TeeJet Technologies anuncia mejoras en las Tuercas Quick TeeJet en Celcon®

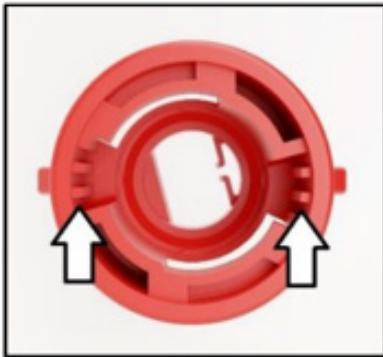
Las tuercas mejoradas serie "A" tienen paredes más gruesas, costillas internas y "alas" más anchas para facilitar su instalación. Las costillas internas son la diferencia física más evidente entre las tuercas actuales y las mejoradas.

Los números de parte se actualizarán añadiendo una "A" al final de cada modelo.

CP114440**A** -*CE (tuerca solamente)
114441**A** -*CELR (juego de tuerca y empaque)
